柏崎刈羽原子力発電所 6号及び7号炉

重大事故等対策の有効性評価の
評価条件変更について

平成27年1月

東京電力株式会社

3. 常設代替交流電源設備受電時間の変更について

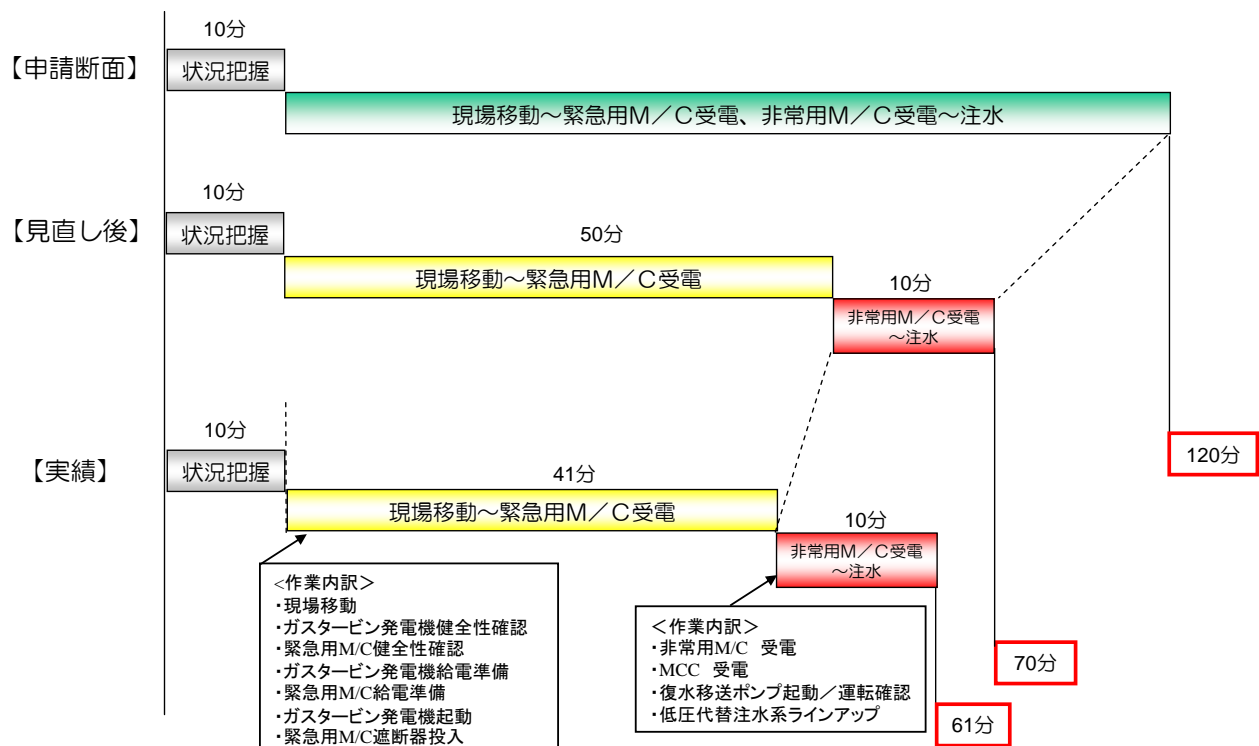
項目	受電時間	条件設定の根拠	解析結果に与える影響
現状の解析	2時間	申請時断面における設備上の想定時間	常設代替交流電源設備受電が早くなることにより、復水移送ポンプによる原子炉注水及び格納容器スプレイが早くなる
見直し後の解析	70分	実訓練、手順の効率化を反映した時間	上記より、格納容器圧力、温度の上昇は緩慢となる

- ・常設代替交流電源設備受電時間の評価条件をその後の手順の効率化等を反映した受電目標時間に見直し、有効性評価を実態にあったものとする
- ・操作時間遅れ等の不確かさについては、感度解析等により影響について示していく

4. 復水貯蔵槽への補給水量の変更について

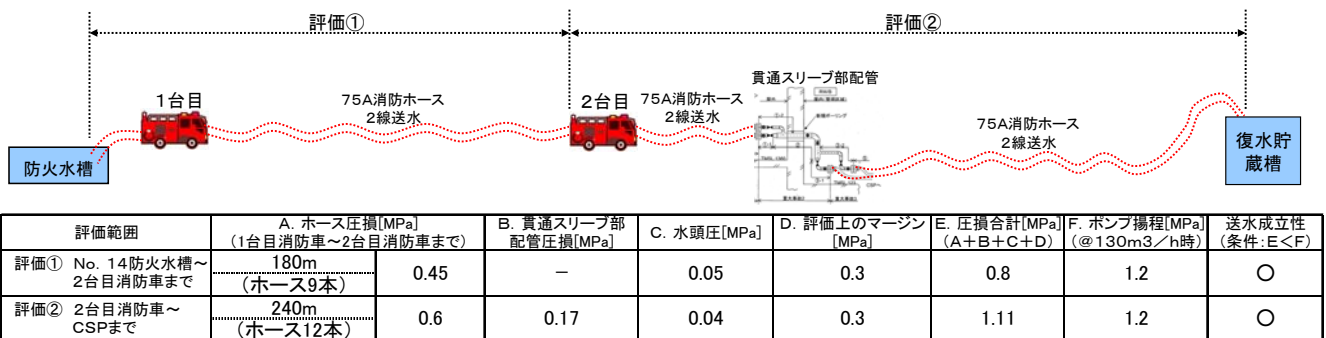
項目	復水貯蔵槽への補給水量	条件設定の根拠	解析結果に与える影響
現状の解析	事象12時間以降に 90m ³ /hで補給 (約25時間後ベント)	申請時断面における 設備上の補給水量	復水貯蔵槽への補給水量を増加させることにより、格納容器スプレイ時間が延長される
見直し後の解析	事象12時間以降に 130m ³ /hで補給 (約38時間後ベント)	運用改善を反映した 補給水量	上記より、格納容器ベント実施までの時間が延長される

復水貯蔵槽への補給水量の評価条件を見直し、
有効性評価を実態にあったものとする

5. MAAP解析の上部D/W天井面への重力沈降によるFP付着条件の変更

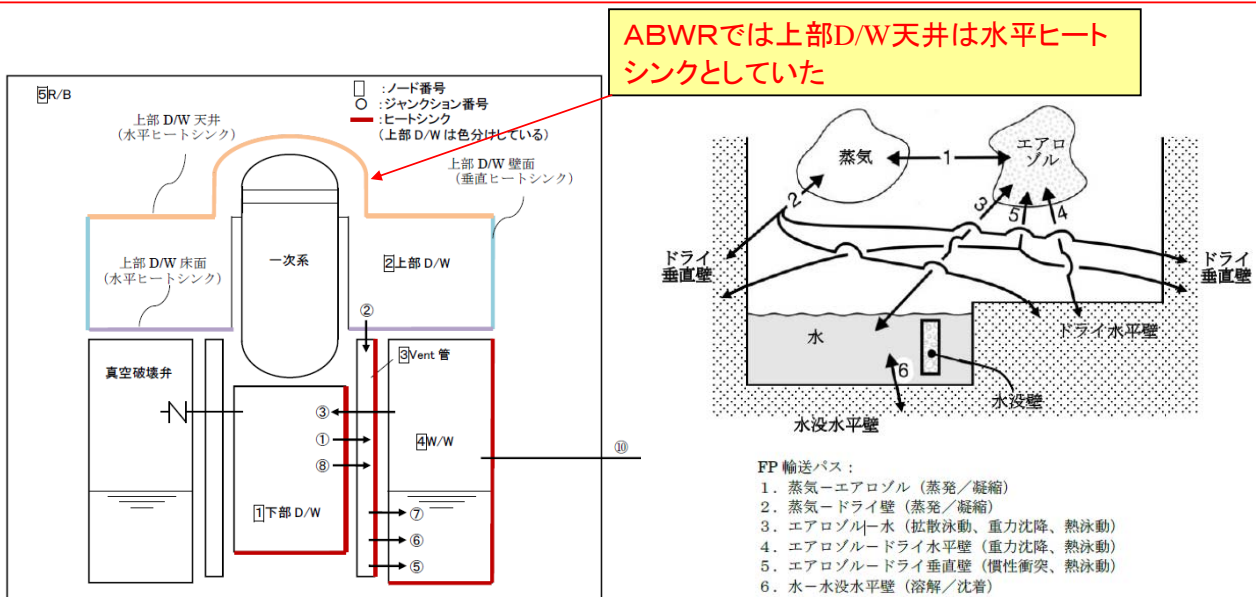
項目	上部D/W天井面への重力沈降	条件設定の根拠	解析結果に与える影響
現状の解析	考慮する	MAAPのモデル上の設定	上部D/W天井面に対する重力沈降によるFP付着の影響が緩和され、上部D/W天井面でのFPによる発熱量が減少する
見直し後の解析	考慮しない	実際の物理的挙動にあった現実的な設定	上記より、長期的な格納容器温度の上昇が抑制される

現状のABWRの設定では、MAAPで想定しているFP輸送パスが正しく評価されているとはいえないことから、実際の物理的挙動に即した設定に見直す

6号機プラント運転中の復水移送ポンプ吐出温度(データ一部抜粋)

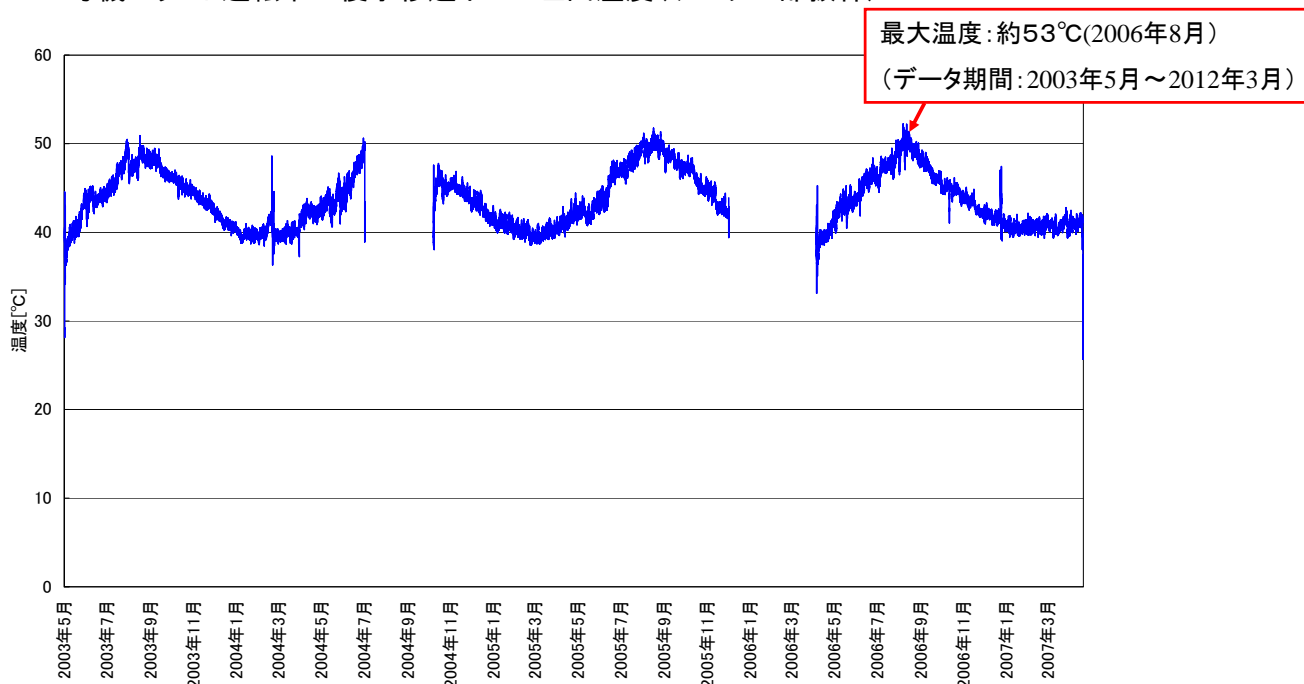
項目	外部水源温度 (復水貯蔵槽水温)	条件設定の根拠	解析結果に与える影響
現状の解析	32℃	淡水貯水池又は海水からの復水貯蔵槽への補給を想定	復水貯蔵槽水温が高くなることから、格納容器スプレイ効果が低減する 上記より、格納容器圧力の上昇は厳しくなる
見直し後の解析	50℃(12時間以降は45℃、24時間以降は40℃)	プラント運転中の復水移送ポンプ吐出温度

非保守的な解析となっている可能性があるため、有効性評価を見直す

6. 外部水源温度(復水貯蔵槽水温)の変更

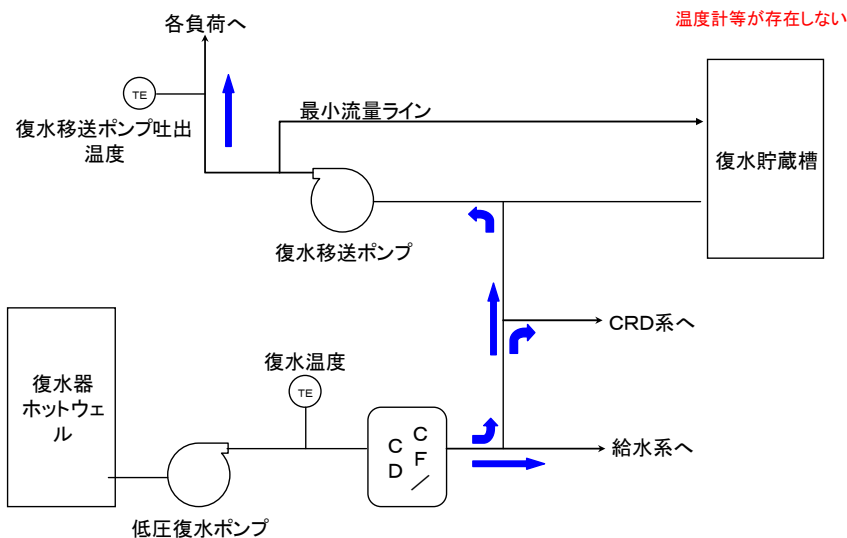
- ・外部水源温度(復水貯蔵槽水温)の測定データがないものの、復水移送ポンプ吐出温度は夏場では「約50°C」になるデータが得られている
- ・復水移送ポンプ吐出温度は、スピルオーバー水のため、実際の復水貯蔵槽水温より高い温度を示していると推定される

保守的に復水移送ポンプ吐出温度「約50°C」を復水貯蔵槽水温として設定する

(参考)重力沈降を考慮した場合のFPの挙動について

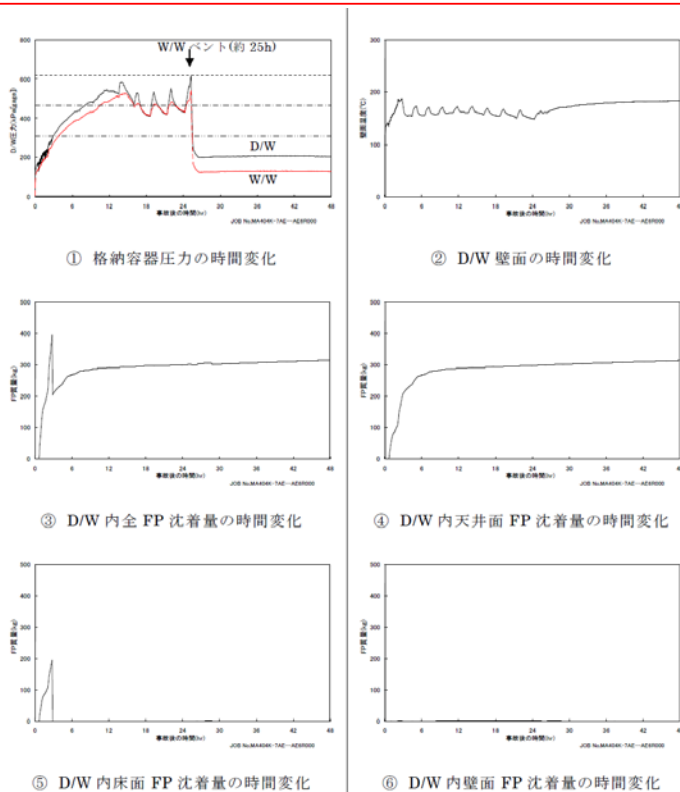
■ D/W スプレイを開始する約3時間までは床面、天井に同等のFP量が沈着しているが、D/W スプレイ後は、③に示す沈着量の大部分が各ヒートシンクのうち④に示す天井側に付着したFP相当となっている。

■⑤の上部D/W床面のFP沈着挙動に示すとおりD/Wスプレイ後に、FP沈着量がほぼゼロとなるのは、スプレイにより上部D/W床面が一時的に水没し、沈着したFPが液相に取り込まれW/Wへ移行するためと考える。

■一方、天井側に付着したFPは、D/Wスプレイ等により天井ヒートシンクが水没することがないため、FPが発熱源として付着し続ける。

■以上の結果から、水平に設定したヒートシンクには、ヒートシンクの高さによらず、重力沈降によるFP沈着が計算され、上部D/W天井は水没しないため、結果として上部D/W天井に多くのFPが沈着して、②に示す壁面温度が高くなる結果になっている。
